平成 30 年 1 月 24 日
日本原子力発電株式会社

東海第二発電所における燃料有効長頂部位置データについて

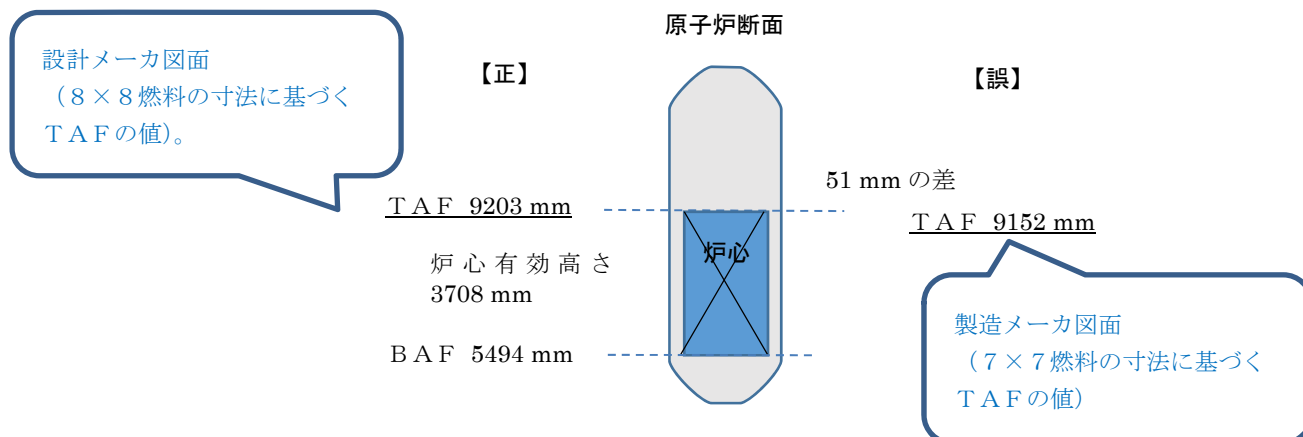
平成 30 年 1 月 15 日の原子力規制庁からの問い合わせにおいて、原子炉設置変更許可申請の補正書（以下「設置許可」という。）に係る有効性評価の審査資料に記載している原子炉水位（L1 及び L8）について、燃料有効長頂部（以下「TAF」という。）位置からの高さが審査資料間で異なるとの指摘を受けた。

平成 30 年 1 月 11 日の原子力規制庁とのヒアリングにおいて、運転期間延長認可申請書（以下「延長認可」という。）の原子炉圧力容器の特別点検要領書に記載している炉心領域の超音波探傷検査（以下「UT」という。）の試験探傷部位（「原子炉圧力容器底部より 5494mm～9152mm（燃料棒有効長さ^{※1}）に対し、工事計画認可申請の補正書（以下「工認」という。）の燃料有効長（3708mm）が不整合との指摘を受けた。

※ 1：試験探傷部位 5494mm～9152mm の範囲は 3658mm となり、工認記載の炉心有効高さ 3708mm より短い。

有効性評価の補足説明資料で使用した TAF 位置は、非常時運転手順書に記載している TAF 位置 9152mm を参照し記載したものであり、工認記載値から計算される TAF 位置 9203mm と異なることが判明した。

UT の試験範囲は、製造メーカーが作図し当社に登録されている原子炉圧力容器の図面より引用していた。製造メーカー図面に記載された燃料有効長頂部（9152mm（360.31inch））から燃料有効長下端部（5494.3mm（216.31inch））を差引いた燃料集合体有効長は 144inch となり、工認記載値（146inch）と異なることが判明した。

なお、製造メーカー図面とは別に、設計メーカーが作図し当社に登録している燃料有効長頂部については、362.31inch（＝9203mm）であることを確認した。
